Expediente:	051480539364		
Radicado:	RE-00604-2025		
Sede:	SANTUARIO		
Dependencia:	Grupo Recurso Hídrico		
Tipo Documental:	RESOLUCIONES		
Fecha:	22/02/2025	Hora:	11:29:09
Folios:	9

RESOLUCION N°

POR MEDIO DE LA CUAL SE MODIFICA UNA AUTORIZACIÓN DE OCUPACIÓN DE CAUCE Y SE ADOPTAN UNAS DETERMINACIONES

3.4.2 Hidráulica

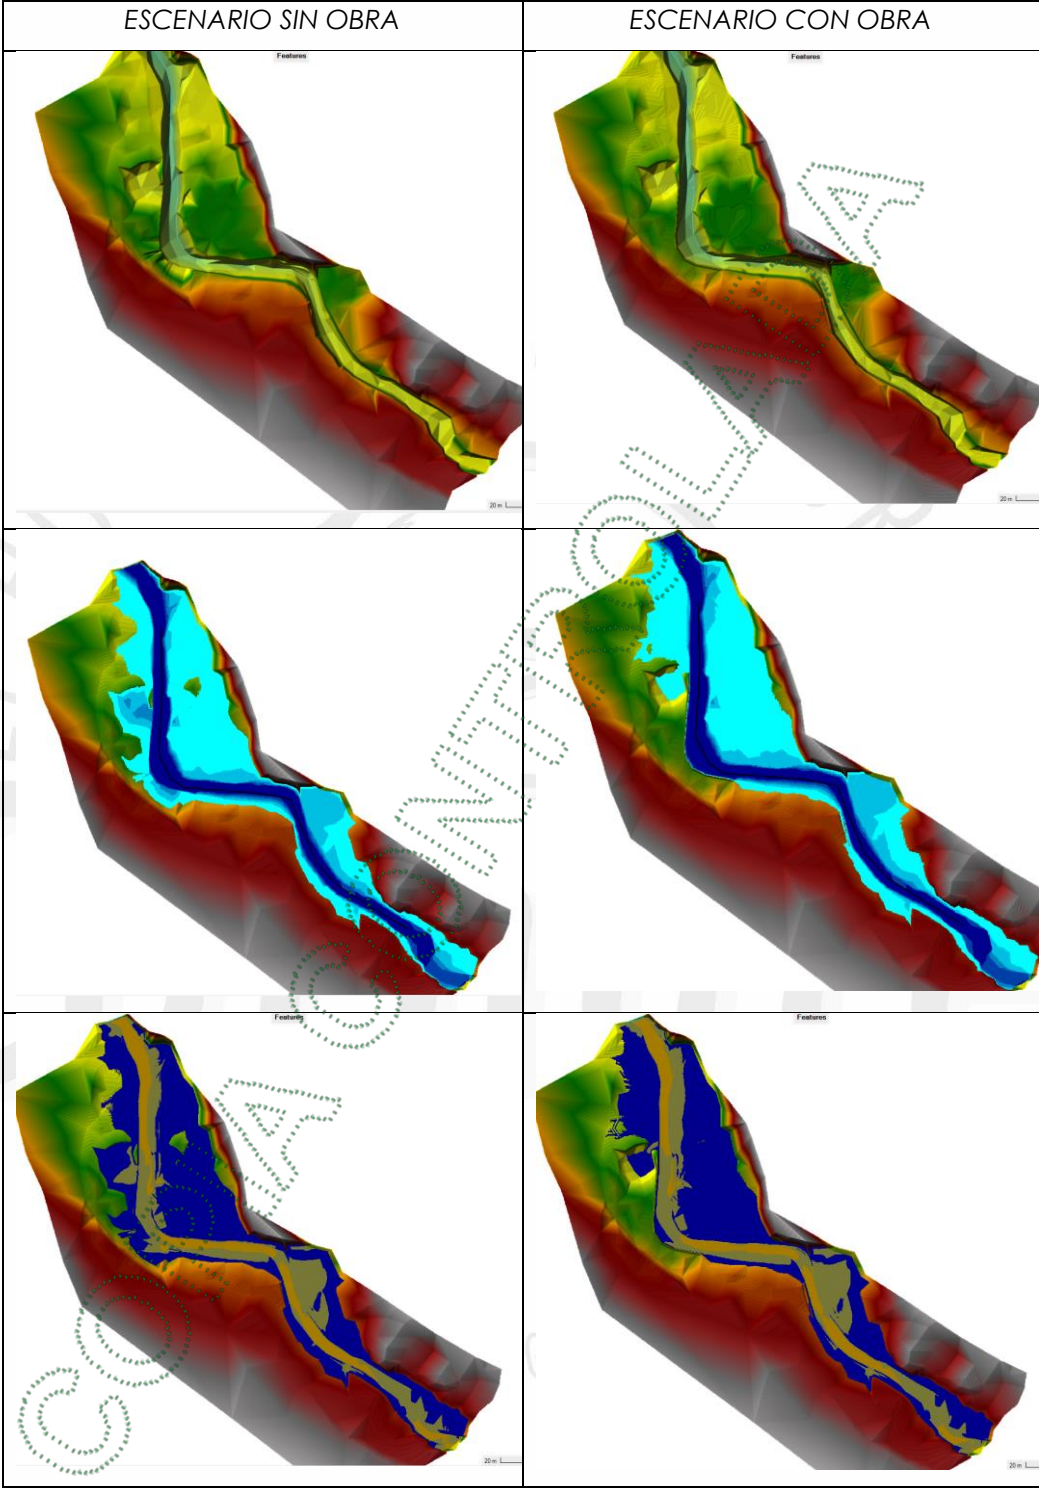
En la modelación 2D después de la construcción de la obra, se llevó a cabo un levantamiento topográfico mediante un amarre geodésico utilizando un equipo RTK de precisión, con una variación entre 1 y 3 centímetros, en el área de estudio.

De los resultados de la modelación hidráulica, se puede observar que no hay una variación significativa de los parámetros de velocidad y cota de la lámina de agua. En el meandro donde se proyecta el muro de protección, genera la contención de la lámina de agua $T_r=100$ años. Diferente a los dos muros de gavión tiene la cota superior por debajo.

En la margen izquierda aguas abajo del muro en concreto se presenta un aumento en la extensión de la lámina de agua, cuya profundidad es de 1cm – 3 cm, lo cual no genera ninguna afectación.

3.4.3 Análisis de socavación

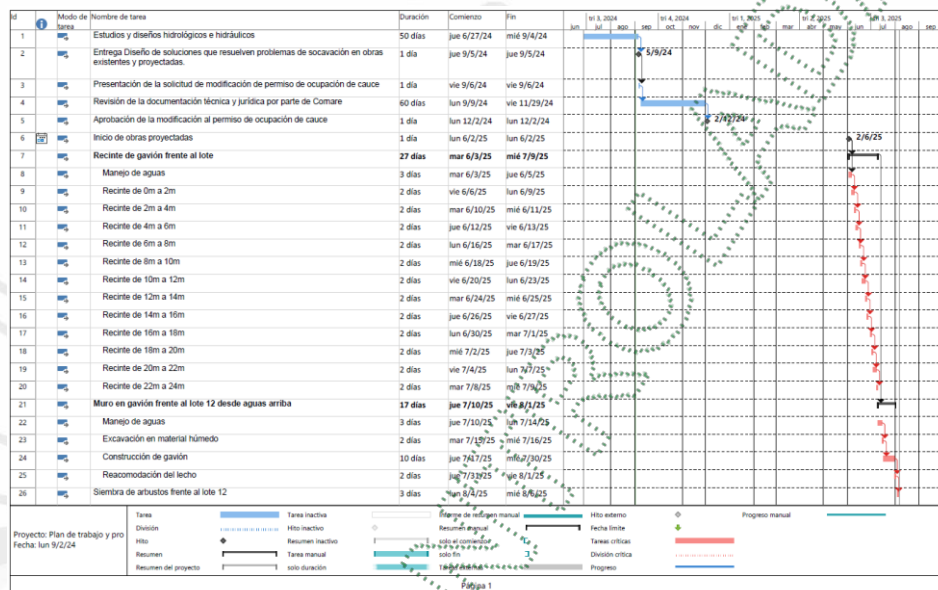
A partir de los resultados de socavación general, cuyo valor máximo es 0.96 metros, se calculó la socavación total para cada muro sumando la socavación local de cada uno a la socavación general. Para el muro de concreto, la socavación local fue de 0.06 metros, lo que da como resultado:

Socavación total del muro de concreto=0.96+0.06=1.02 metros

Por otro lado, para el gavión, la socavación local fue de 0.47 metros, resultando en:

Socavación total del gavión=0.96+0.47=1.43 metros

- Las obras hidráulicas cumplen para transportar el caudal del Tr 100 años, con la implementación de las obras no se tienen variaciones significativas de los parámetros hidráulicos o incrementos de la extensión de la lámina de agua.
- El estudio de socavación para el muro de gavión obtuvo como resultado 1.43m, para lo cual, el consultor argumenta que con una profundidad de 1.0m es suficiente para contrarrestar la socavación. Sin embargo, debido a los antecedentes que tiene la fuente de cambios de alineamientos, y resultados obtenidos, la llave deberá tener una profundidad mínima igual a 1.43m. "(...)"

3.4.5 Visita al sito

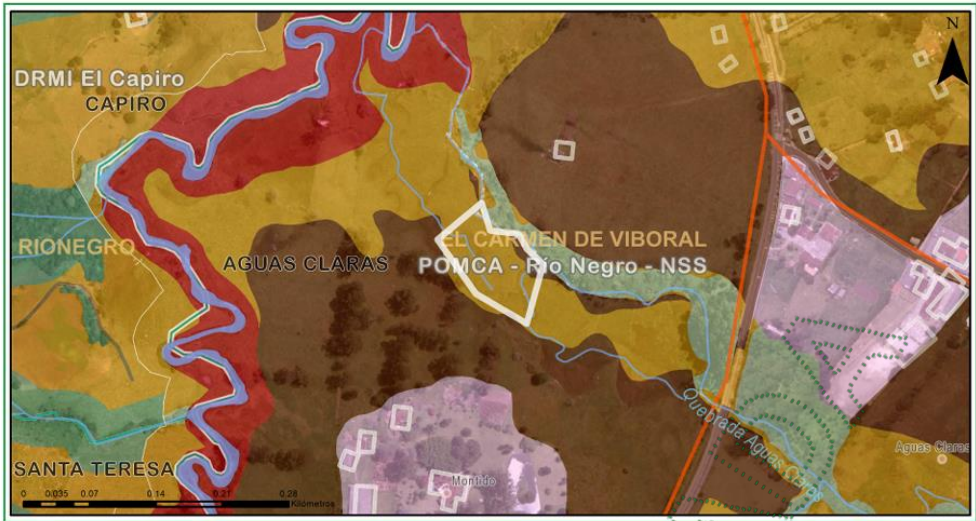
Durante el recorrido se observan las obras tipo muro en concreto y gavión margen izquierda construidas. En el sector hay una vegetación tipo pastizales con árboles aislados.

El predio de los interesados está en ambos márgenes de la fuente hídrica por lo cual no se requiere permisos adicionales.
